INFORME DE HITO DE CONTROL N° 13786-2021-CG/GRHV-SCC

OBRA: "CREACIÓN Y MEJORAMIENTO DEL SERVICIO DE PROTECCIÓN CONTRA INUNDACIONES EN LAS ZONAS AFECTADAS Y EXPUESTAS AL PELIGRO DE INUNDACIÓN EN LAS LOCALIDADES DE ANCHACCLLA, LIRCAY Y OCOPA, DISTRITO DE LIRCAY PROVINCIA DE ANGARAES Y DEPARTAMENTO DE HUANCAVELICA"

HITO DE CONTROL N° 10 – EJECUCIÓN DE TRABAJOS EN SUSPENSIÓN DE OBRA

Galeria de imágenes n.° 1.
Colocación de geotextil no tejido en gavión Tipo I - Margen izquierda

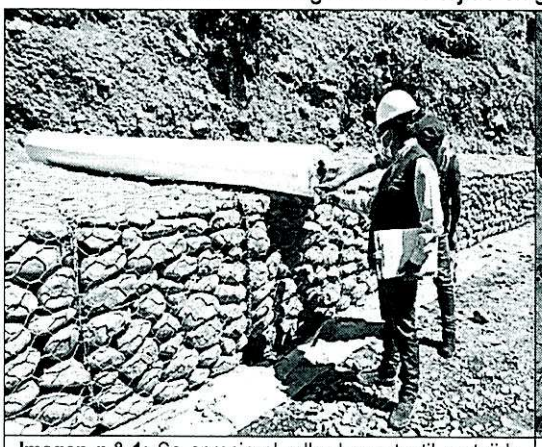
La comisión de control durante la visita de inspección de 12 de agosto de 2021, evidenció el colocado de geotextil no tejido (GEOTESAN PP NT 21 de polipropileno gramaje =180 g/m2, ancho = 4m y largo 100m) en la sub rasante del muro gavión tipo I margen izquierda, entre las progresivas 5+621 al 5+762.90, conforme se muestran en la galería de imágenes siguientes:

Al respecto, se advierte que la obra se encuentra suspendida mediante acta de suspensión de plazo de ejecución de obra de 8 de julio de 2021[7]; sin embargo, el contratista venía realizando trabajos de muros gaviones tipo I en las progresivas 5+621 al 5+762.90 margen izquierda un total 141,90m aproximadamente los cuales se ejecutaban durante la suspensión del plazo de ejecución de obra, sin contar con el control técnico, autorización y aprobación de trabajos por parte de un inspector o supervisor de obra, precisar que a la fecha, no existe comunicación documental oficial por parte de la Entidad al contratista, sobre la designación del citado profesional, situación que inobserva lo establecido en los artículos 79° y 80° del Reglamento del Procedimiento de Contratación Pública Especial para la Reconstrucción con Cambios aprobado con Decreto Supremo n.° 071-2018-PCM de 6 de julio de 2018; además es de precisar que, dichos muros gaviones tipo I entre las progresivas 5+621 al 5+755 un total de 134m fueron valorizados y pagados anteriormente en la valorización de obra n° 5.

Galeria de imágenes n.° 2.
Armado, colocado y cierre de gavión Tipo I - Margen izquierda

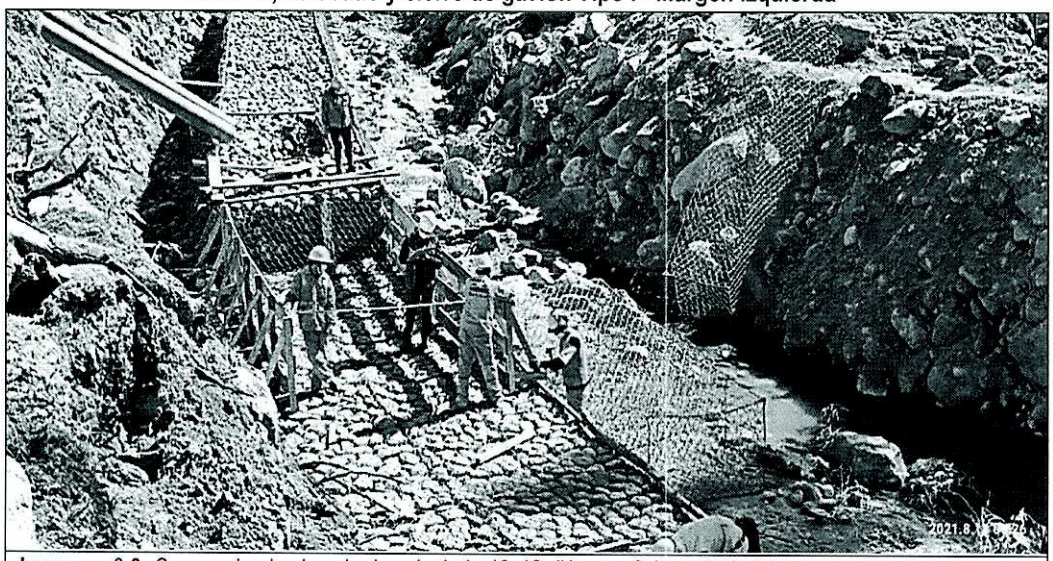
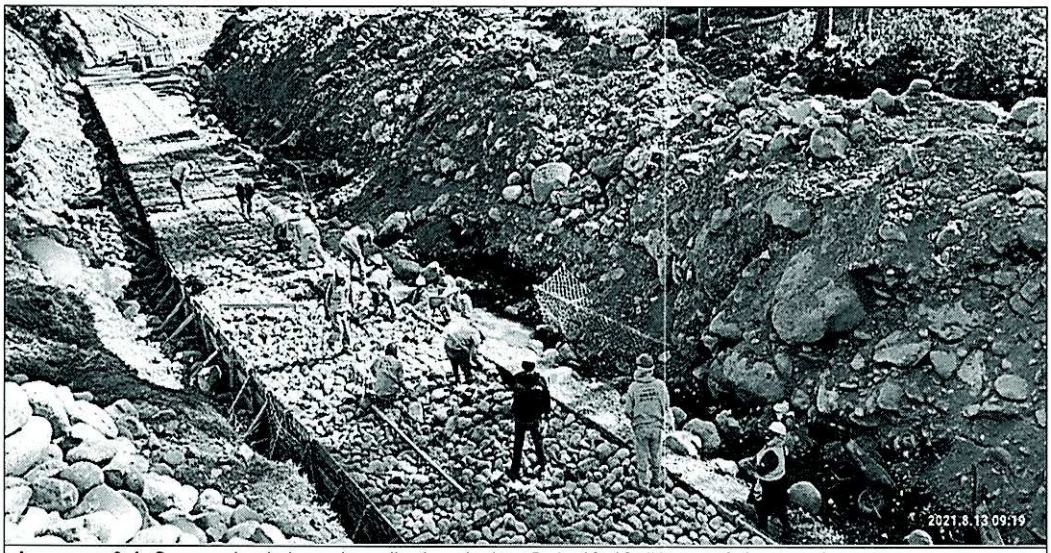
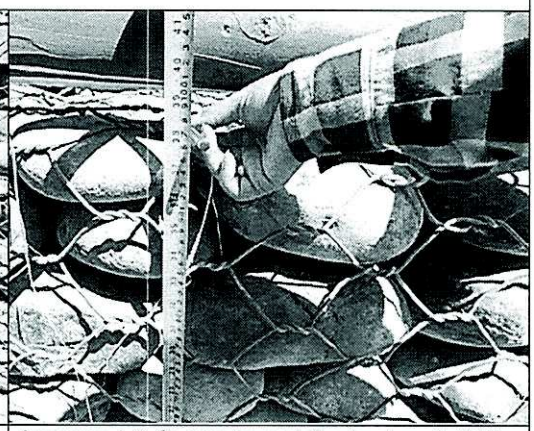
Durante la inspección realizada los días 12 y 13 de agosto de 2021, la comisión de control evidenció el armado, colocado y cierre de muro gavión tipo I caja A (5x1x1m, malla de 10x12 y diámetro 3,4mm-PVC) y caja B (5x1,5x1m, malla de 10x12 y diámetro 3,4mm-PVC) primer nivel entre las progresivas 5+621 al 5+762.90m y segundo nivel entre las progresivas 5+621 al 5+661; sin embargo, la caja A del muro gavión tipo I del primer nivel entre las progresivas 5+621 al 5+661.40 un total de 40,40m aproximadamente tienen alturas entre 0,97 y 0,98m incumpliendo lo establecido en el plano "Detalle de plano de gavión, lamina DPG – 01" del expediente técnico, conforme se muestra en la galería de imágenes siguientes:

Galeria de imágenes n.° 3.
Llenado de piedras de gavión Tipo I - Margen izquierda

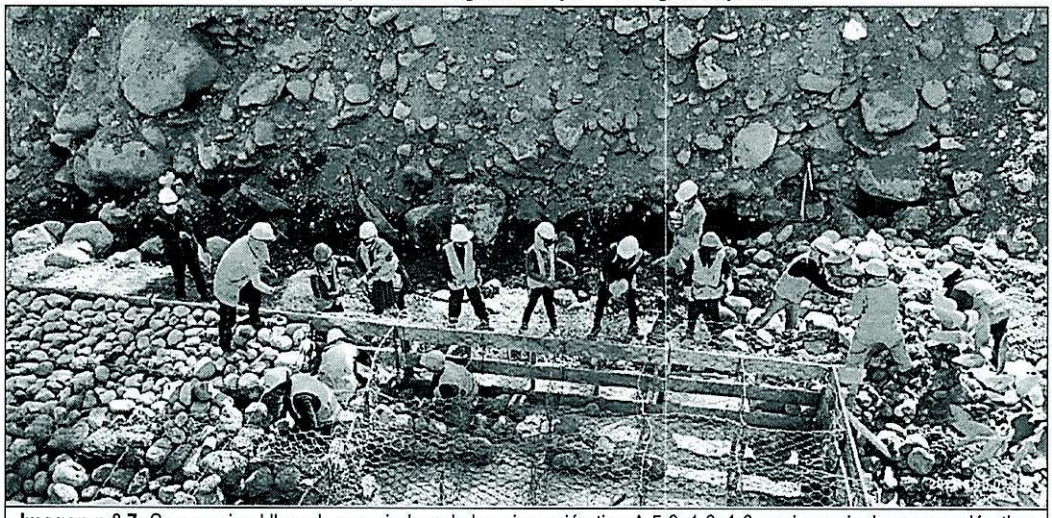
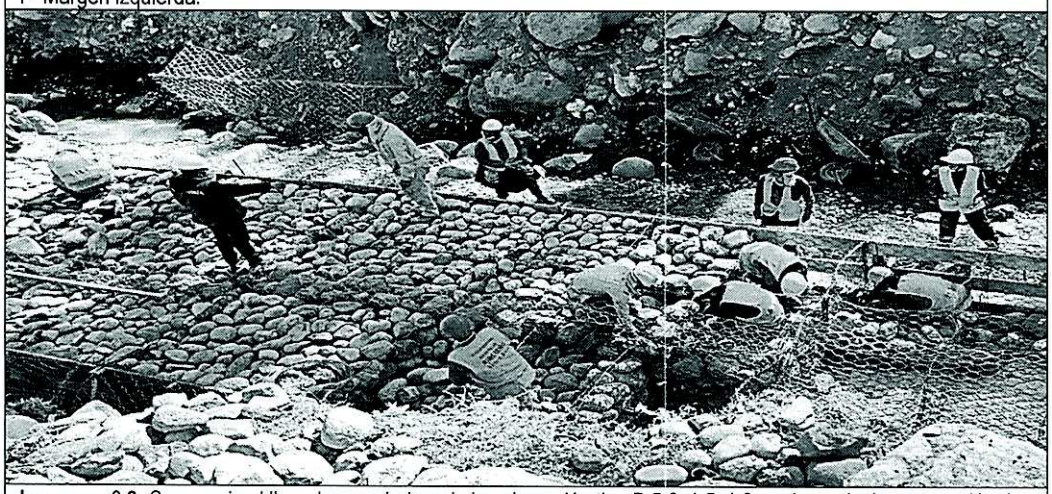
De la visita de inspección realizada el 13 de agosto de 2021, la comisión de control evidenció el llenado con piedras del muro gavión primer nivel entre las progresivas 5+621 al 5+762.90, y segundo nivel entre las progresivas 5+621 al 5+661; no obstante, se advirtió el llenado de piedras de dimensiones menores a 6" y mayores a 8" en el primer nivel de las cajas A y B del muro gavión tipo I en la progresiva 5+760, incumpliendo con las especificaciones técnicas de las partidas "01.01.02.03.04 llenado con piedras del elemento gavión tipo A 5,0x1,0x1,0m" y "01.01.02.03.05 llenado con piedras del elemento gavión tipo B 5,0x1,5x1,0m"[6] del expediente técnico, conforme se observa a continuación:

Galeria de imágenes n.° 4.
Toma de datos de cotas de fondo de zapata de los muros gavión tipo I margen izquierda

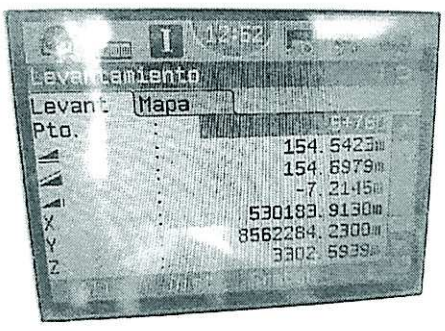
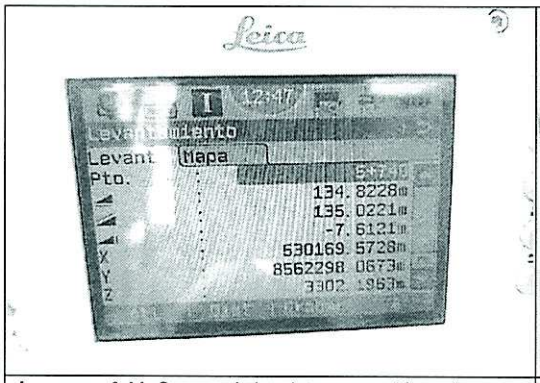
Al respecto, de la verificación de la cotas de cimentación de los muros gavión tipo I ejecutados por el contratista, no corresponden a las cotas de fondo de rasante establecidos en el plano "Planta y perfil longitudinal sector I margen izquierdo zona 11 – lamina PPL-05", progresiva 5+235 al 5+755" del expediente técnico cuyas diferencias es hasta de 0,73m; es decir, la profundidad de fundación de las estructuras hidráulicas ejecutadas se encuentran por encima de lo establecido en los planos del expediente técnico, dichas diferencias de cotas de fondo de rasante ejecutadas y establecidas en el expediente técnico se detalla en el cuadro siguiente:

Progresivas	Cota de fondo de cimentación ejecutado por el contratista	Cota de fondo de cimentación según plano "Planta y perfil longitudinal sector I margen izquierdo zona 11 – lamina PPL-05", progresiva 5+235 al 5+755"	Diferencia (a – b)
	(a)	(b)	
5+640	3299,84	3299,11	0,73
5+660	3300,43	3299,92	0,51
5+680	3300,99	3300,31	0,68
5+700	3301,40	3300,70	0,70
5+720	3301,80	3301,09	0,71
5+740	3302,20	3301,64	0,56

En consecuencia, el incumplimiento de la profundidad de las cotas de fondo de cimentación establecidos en los planos del expediente técnico reformulado, para la ejecución de los muros gavión tipo I margen izquierda, no garantizaría la estabilidad de las estructuras hidráulicas ejecutadas debido a los posibles efectos de socavación que podría ocurrir por la presencia de velocidades erosivas del flujo y no cumpla con la función de contención para el cual fue diseñado.

Imagen n.° 13 y 14
Obra con registro desactualizado en el sistema INFObras

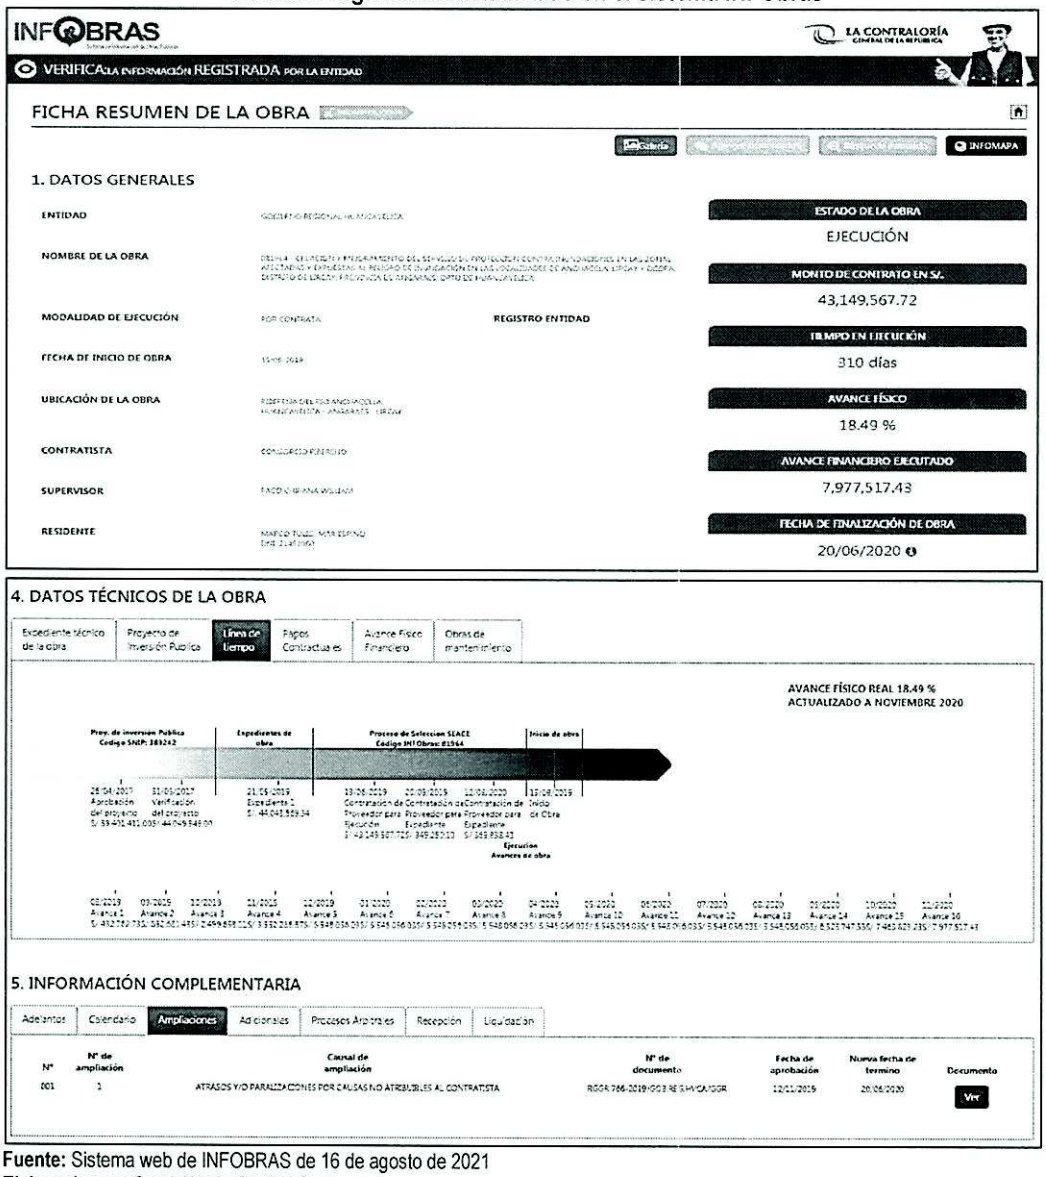
En ese sentido, como resultado de la revisión efectuada el 19 de agosto de 2021 por la Comisión de Control al Sistema de Información de Obras Públicas "INFObras en la Reconstrucción con Cambios", se observa que respecto a la obra, la entidad no viene registrando y actualizando información de "Datos Técnicos de la obra" en relación a la línea de tiempo, pagos contractuales, avance físico financiero (actualizado a noviembre de 2020); así como, la ficha de "Información complementaria" en relación a adelantos, calendarios, ampliaciones y/o paralizaciones y/o suspensiones de plazo y adicionales de obra de acuerdo al estado de ejecución de la obra, conforme se muestra para mayor detalle las imágenes siguientes:

De lo expuesto, la falta de registro y actualización respecto al estado de la ejecución de obra en el sistema informático de INFObras, limita el ejercicio de control gubernamental y la transparencia de la gestión pública.
